Ausbreitung von Staub

im Umfeld der Bergehalde Freiesleben-Schacht

-Ergänzung-

Berichts-Nr.: 1 – 19 – 05 – 374 – 3

Abbildung 1: vergrößerter Ausschnitt aus Anlage 8 (1-19-05-374-3) Variante 1 mit „versteckter“ Emissionsquelle 4-11

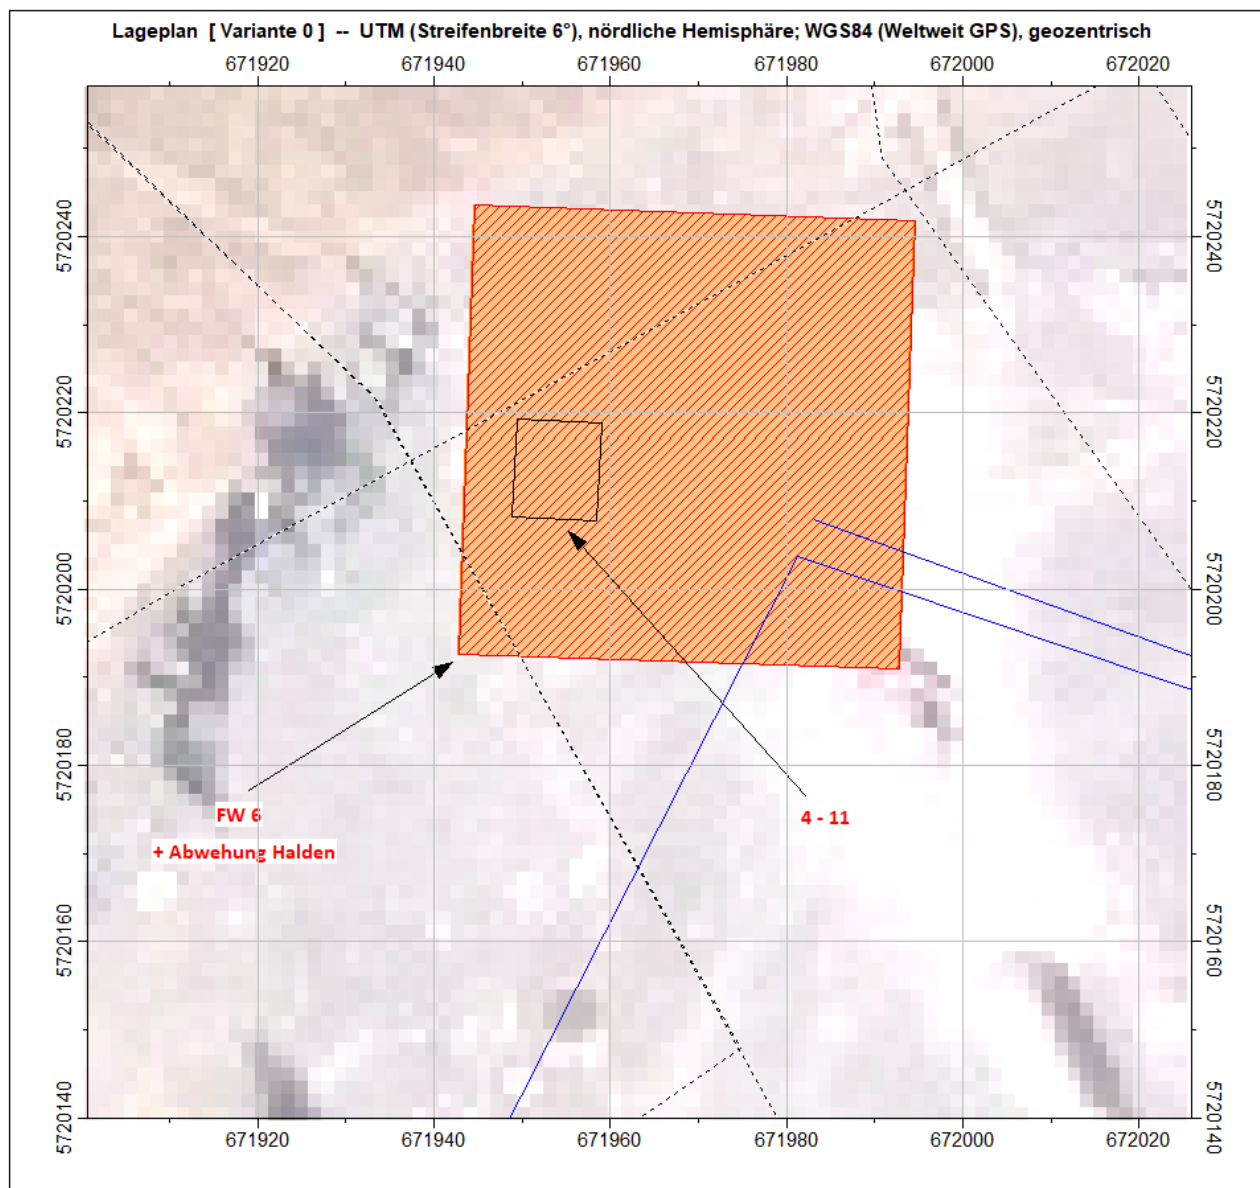
2) Standort des Brechers nicht ausreichend konservativ betrachtet

Der „Recyclinghof / Recyclingplatz“ ist nicht als fester Standort zu verstehen. Für die Varianten 1 – 3 wurde ein realistischer Standort für Brecher – und Siebanlage ausgewählt und empfohlen. Erst ab Variante 4 bekommt der „Recyclinghof / Recyclingplatz“ einen festen Standort im Südosten des Betriebsgeländes. Zu diesem Zeitpunkt ist der „Abbau Bergehalde“ bereits beendet.

Die modellierte Emissionsquelle mit Nummern 4-11 besitzt eine flächenhafte Ausdehnung von rd. 10m x 10m und eine vertikale Ausdehnung von 3m, da die Emissionen innerhalb eines größeren Areals freigesetzt werden. Zur Veranschaulichung:
